Ofício Circular n. 132/2020 – CML/PM

Trata-se de pedido de esclarecimento aos termos do edital do **Pregão Eletrônico n. 071/2020 – CML/PM**, cujo objeto versa sobre a “*Aquisição de solução de infraestrutura modular de alta disponibilidade para DataCenter, composta por UPS (Uninterruptible Power Supply - nobreak), PDU (Power Distribution Unit), ar condicionado de precisão, racks, sistema de combate a incêndio, vídeo vigilância, software de supervisão, com instalação/configuração e transferência de conhecimento (turn key)*”.

PRÉDIO - CORTE LATERAL

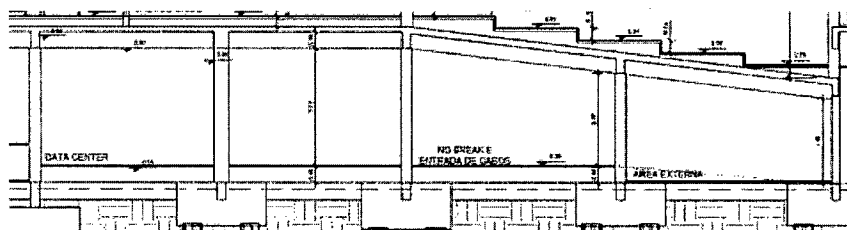
- Qual a distancia que será instalada a rede frigorífera ?
- Já existe infraestrutura para esta instalação ?

- Qual área em metros devemos considerar para a instalação do piso elevado ?
- Neste item está sendo solicitado também o fornecimento e instalação de 02 UPS de 40Kva
- onde serão instaladas estas UPS ?
 - qual fator de potência devemos considerar?
 - qual tensão de entrada/saída devemos considerar ?
 - já existe infraestrutura para o lançamento dos cabos ?
 - qual a distância em metros do quadro principal ?
 - Já existe disjuntor para a ligação destas UPS ? qual capacidade ?

Qual o local da instalação da solução ? será em uma sala térrea?

- O PRÉDIO DO CCC POSSUI 4 PISOS E SERÁ INAUGURADO EM AGOSTO/2020.
- O DATACENTER FICARÁ NO TÉRREO,
- O PISO ELEVADO SERÁ INSTALADO EM DUAS SALAS, A MAIOR, COM ÁREA DE 63,03 M², NO CENTRO DA SALA FICARÁ O DATA CENTER MODULAR, E A SALA MENOR COM 36,46 M², ABRIGARÁ 2 NO-BREAKS DE 40 KVA QUE ATENDERÃO O PRÉDIO.
- ALTURA DO PISO ELEVADO - 40 CM
- ALTURA DO PISO ELEVADO AO FORRO – 2,50 M
- ALTURA DO FORRO À LAJE – 77 CM

- 1- Sim já existe a infraestrutura, e virá por baixo do piso elevado
- 2- Quanto a distância as condensadoras ficarão na lateral da sala do Datacenter (próximo a escada marinho) – menos de 5 m, vide layouts no item INFORMAÇÕES BÁSICAS.

- 1- A área encontra-se no item INFORMAÇÕES BÁSICAS (compreende a Sala do Datacenter e de No-breaks)

1- Não será necessária nenhuma adaptação civil e a implantação do Datacenter Modular será no térreo (vide item INFORMAÇÕES BÁSICAS)

DATA CENTER – QUADROS DE ENERGIA

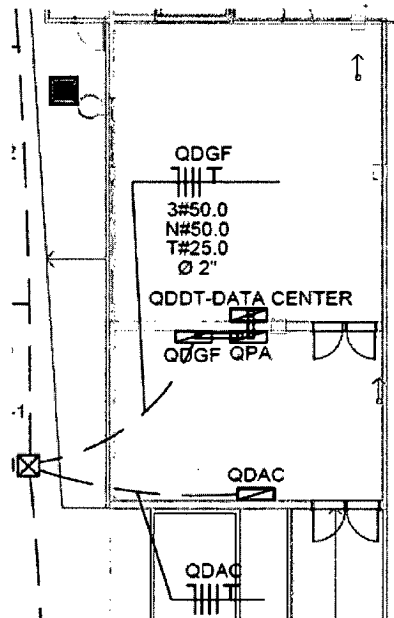
- como esta unidade será alimentada ?
- já existe infraestrutura para o lançamentos dos cabos elétricos ?
- qual a distância em metros do quadro principal ?
- Já existe disjuntor para a ligação desta PDU no quadro principal ? qual capacidade ?

- 1- Será alimentada por um disjuntor de 250 A que alimentará o conjunto
- 2- Sim, já existe a infraestrutura para os cabos elétricos
- 3- Vide nos croquis em INFORMAÇÕES BÁSICAS
- 4- O disjuntor do quadro principal é um disjuntor de 400 A

- 1- A construtora instalará o piso elevado, a fornecedora do Data Center Modular necessitará apenas cortar as chapas necessárias para a passagem dos cabos necessários para sua ligação.
- 2- As 02 UPS de 40 KVA serão instaladas na sala adjacente a sala do Datacenter (Vide item INFORMAÇÕES BÁSICAS) e atenderão o resto do prédio. O fator de potência é 1 e a tensão 127V/220V. A infraestrutura para passagem dos cabos estará disponível, o disjuntor que alimenta o Data Center Modular tem capacidade de 250 A. O disjuntor de cada No-break é de 150 A, também já disponível no QDGF.
